Dodatek č. 3

1. Smluvní strany uzavřely dne 18. 7. 2024 na základě výsledku zadávacího řízení veřejné zakázky „**Výstavba chráněného bydlení v Nové Páce - stavební práce,**“ uveřejněné ve věstníku veřejných zakázek pod číslem Z2023-058019, smlouvu o dílo (tato smlouva ve znění pozdějších změn souhrnně jako „smlouva o dílo“).
2. Z důvodů uvedených ve změnových listech (ZL) č. 9 - 12, 14 - 17 a 19 - 22, které jsou přílohou tohoto dodatku, dochází ke změně smlouvy o dílo v souladu s § 222 zákona č. 134/2016 Sb., o zadávání veřejných zakázek, v účinném znění (dále jen „zákon“) spočívající ve změně rozsahu díla o příslušné vícepráce a méněpráce.

ZMĚNOVÝ LIST					ZL9	
Úprava vodoměrné šachty - pojízdnost pro vozidla do 40t						
Stavba:		Výstavba chráněného bydlení v Nové Páce - stavební práce				
Objekt:		D.6.-IO 04 - Vodovodní přípojka				
Předkládá:		KAMI PROFIT s.r.o			Datum: 09.07.2025	
Odesláno/ předáno:		Přílohy / počet listů				
poštou		1) Položkový rozpočet změny			1	listů
e-mailem X		2) Projektové podklady			0	listů, výkresů
osobně		3) Fotodokumentace			0	listů
1 Technický popis změny:

Výkaz prvků dle statického výpočtu kotvení

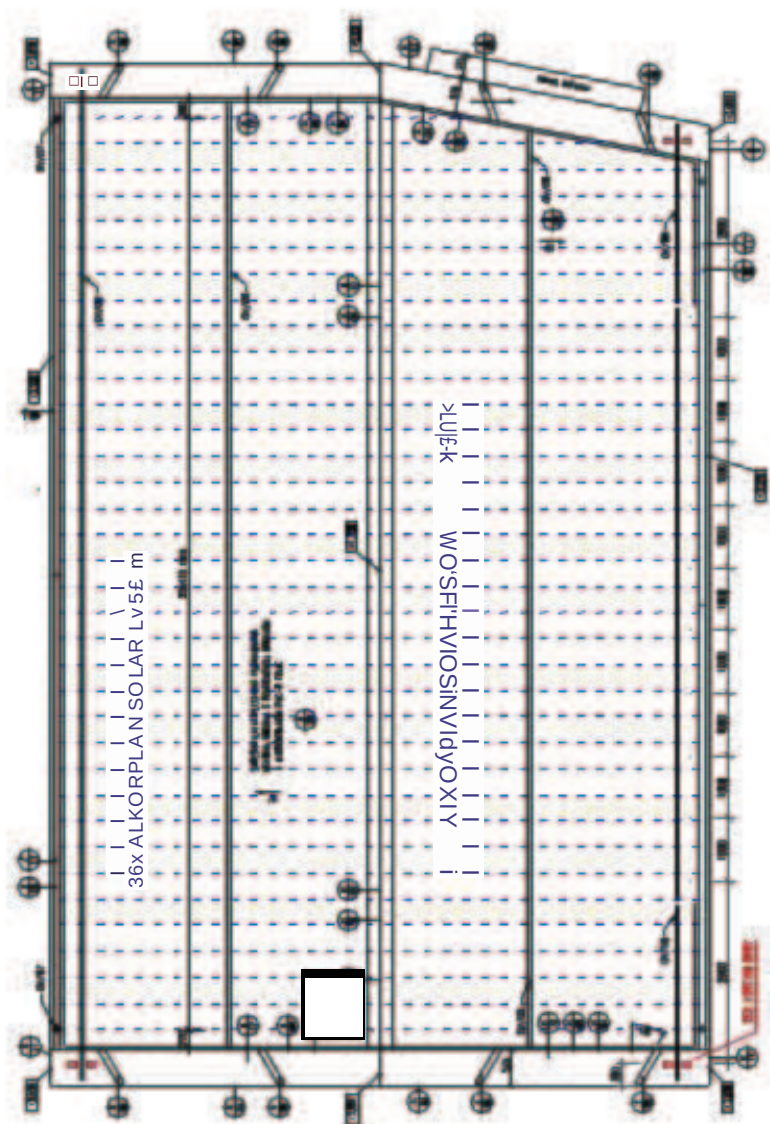
ZMĚNOVÝ LIST					ZL 22	
Hliníkové střešní profily						
Stavba:		Výstavba chráněného bydlení v Nové Páce - stavební práce				
Objekt:		D.I.I.A, D.I.I.B., D.I.I.C., D.I.I.D				
Předkládá:		KAMI PROFIT s.r.o			Datum: 31.10.2025	
Odesláno / předáno:		Přílohy / počet listů				
poštou		1) Položkový rozpočet změny			2	listy
e-mailem	X	2) Projektové podklady			6	listů, výkresů
osobně		3) Výpočet			1	list
1 Technický popis změny:

1.1 Popis původního řešení: Dodávka a montáž hliníkových profilů 40x40x2,5mm: Objekt A 592,861 bm, Objekt B 731,044 bm, Objekt C 592,861 bm, Objekt D 731,044 bm. Dle výrobce systému

1.2 Popis nového řešení: Dodávka a montáž hliníkových profilů 40x40x3,0 mm dle zpracovaného statického výpočtu na profily Alkorsolar a pozinkový vlnitý plech, včetně požadavků na rozměry kladecího roštu. Objekt A 762,23 bm, Objekt B 779,03 bm, Objekt C 764,63 bm, Objekt D 779,03 bm.						
2 Zdůvodnění změny:						
Nesoulad \TV a PDs odsouhlaseným ZL provedení střechy a zpracovaným statickým výpočtem Alkorsolar a požadavků na uchycení krytiny z pozinkového vlnitého plechu						
3 Vliv na dopracování projektové dokumentace:		X	ANO (uvést jaký dokument)			NE
Úprava dokumentace skutečného provedení						
4 Dopad do smluvních termínů:			ANO (uvést návrh prodloužení lhůty smluvního termínu)		X	NE
bez vlivu na smluvní termíny						
5 Číslo odstavce ve smyslu § 222 zákona č. 134/2016 Sb. - Zákona o zadávání veřejných zakázek					odst.	6
6 Náklady:	Cena méněprací (odpočet):		—	-669 895,93 Kč bez DPH		
	Cena víceprací (přípočet):		+	780 479,76 Kč bez DPH

KOTEVNÍ PRVKY PRO 1 OBJEKT S FTV: 354.7 m ALKORSOLAR, 26 ks DEK kotevní bod.

KOTEVNÍ PRVKY PRO 1 OBJEKT BEZ FTV: 354,7 m ALKORSOLAR, 8 ks DEK kotevní bod.

Kladečské plány

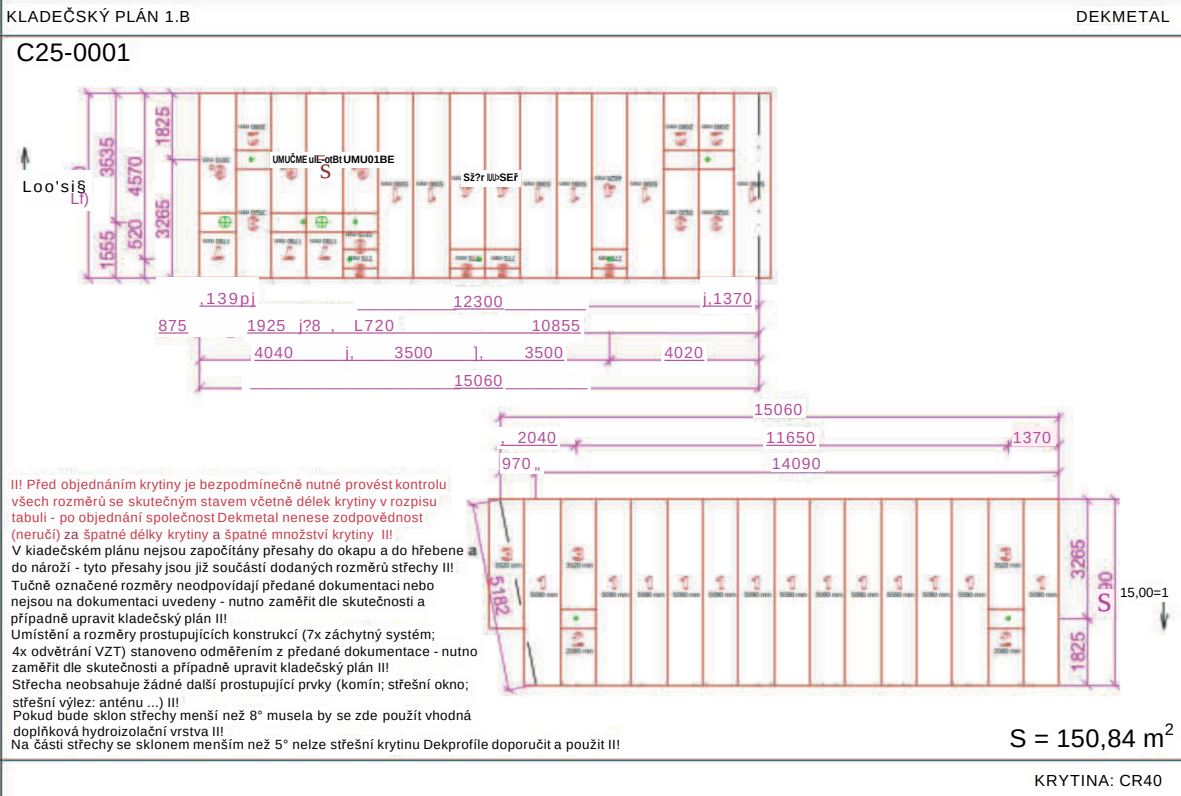
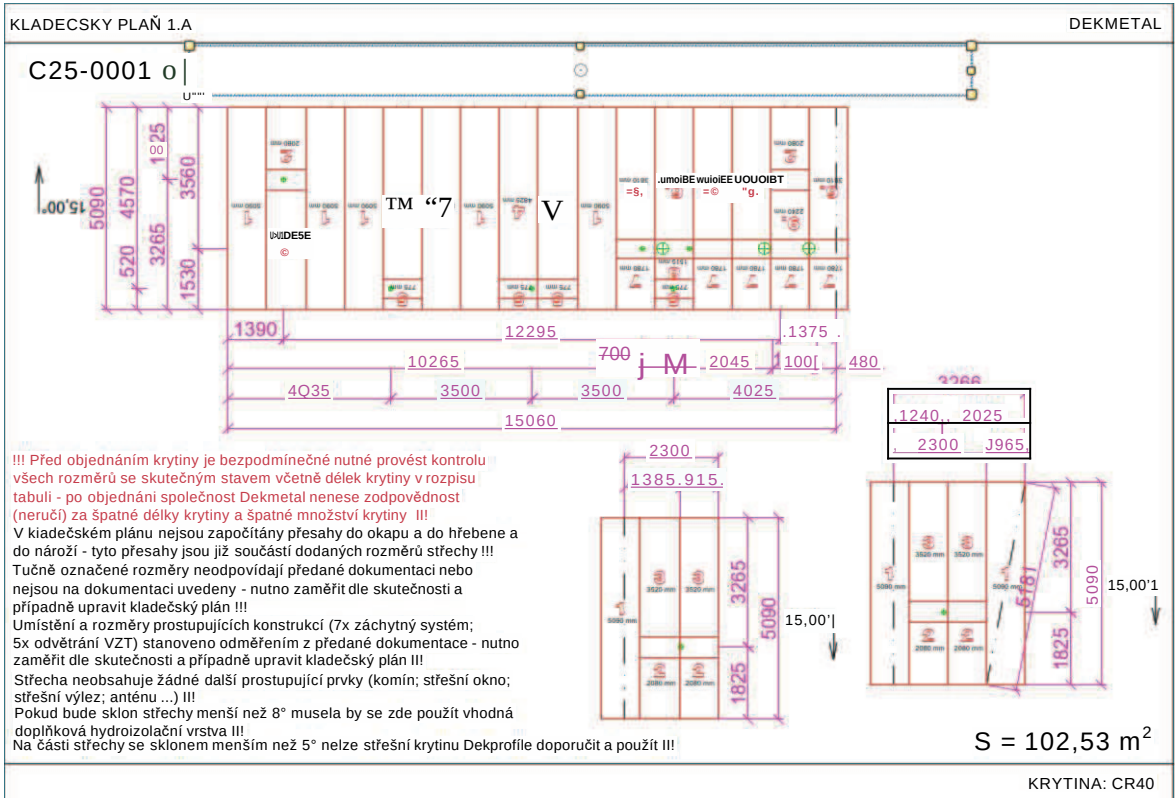
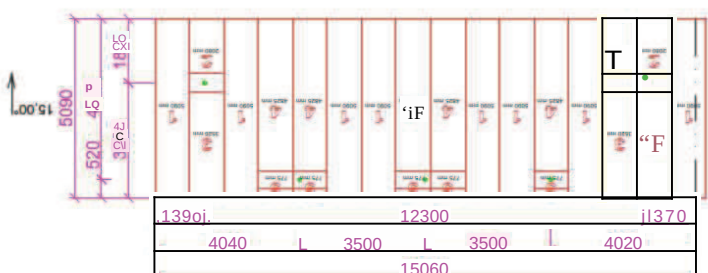
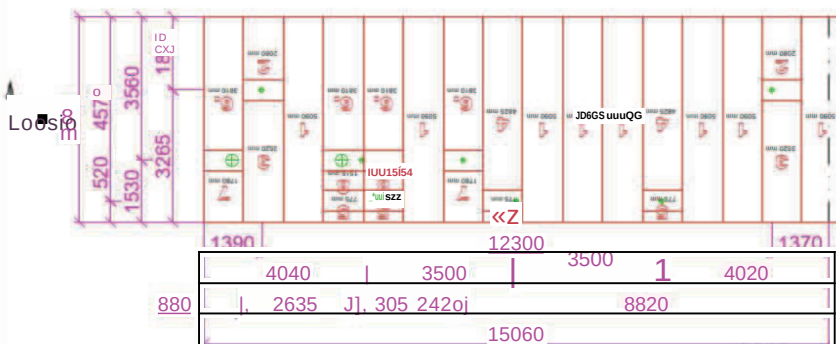
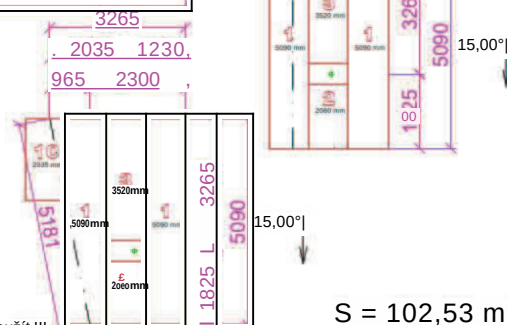
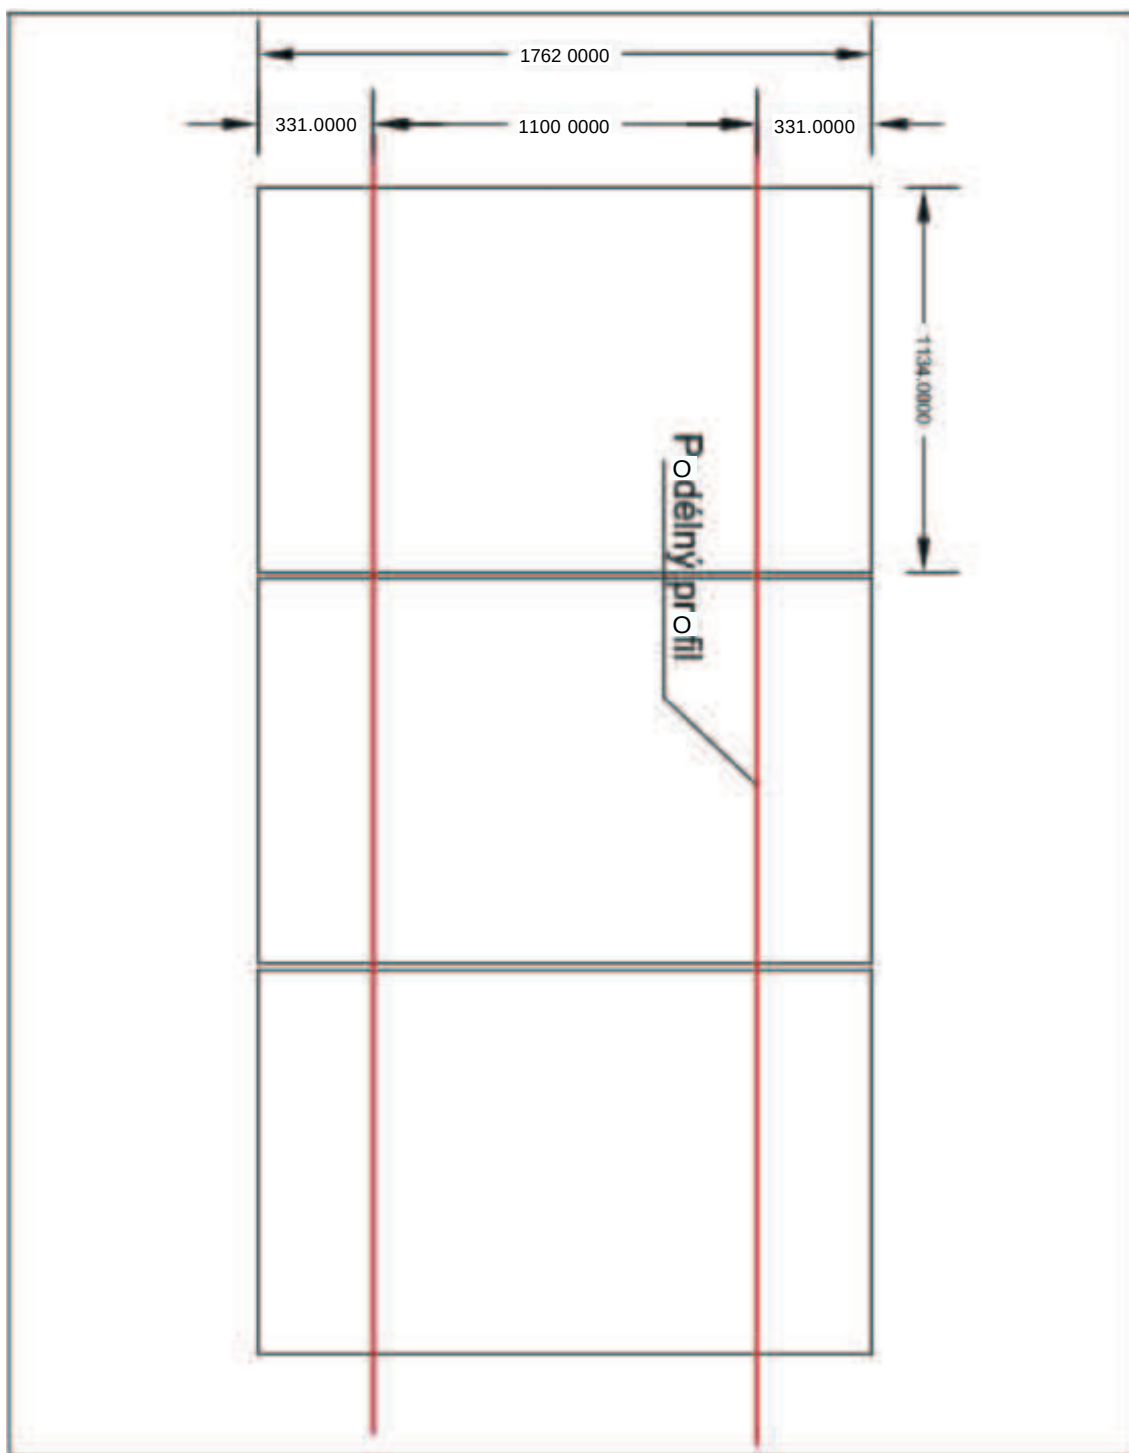
!!! Před objednáním krytiny je bezpodmínečně nutné provést kontrolu všech rozměrů se skutečným stavem včetně délek krytiny v rozpisu tabulí - po objednání společnost Dekmetal nenese zodpovědnost (neručí) za špatné délky krytiny a špatné množství krytiny !!!

V kladečském plánu nejsou započítány přesahy do okapu a do hřebene a do nároží - tyto přesahy jsou již součástí dodaných rozměrů střechy !!!
Tučně označené rozměry neodpovídají předané dokumentaci nebo nejsou na dokumentaci uvedeny - nutno zaměřit dle skutečnosti a případně upravit kladečský plán !!!

Umístění a rozměry prostupujících konstrukcí (7x záchytný systém; 5x odvětrání VZT) stanoveno odměřením z předané dokumentace - nutno zaměřit dle skutečnosti a případně upravit kladečský plán !!!
Střeška neobsahuje žádné další prostupující prvky (komín; střešní okno; střešní výlez; anténu ...)

Pokud bude sklon střechy menší než 8° musela by se zde použít vhodná doplňková hydroizolační vrstva !!!

Na části střechy se sklonem menším než 5° nelze střešní krytinu Dekprofile doporučit a použít !!!
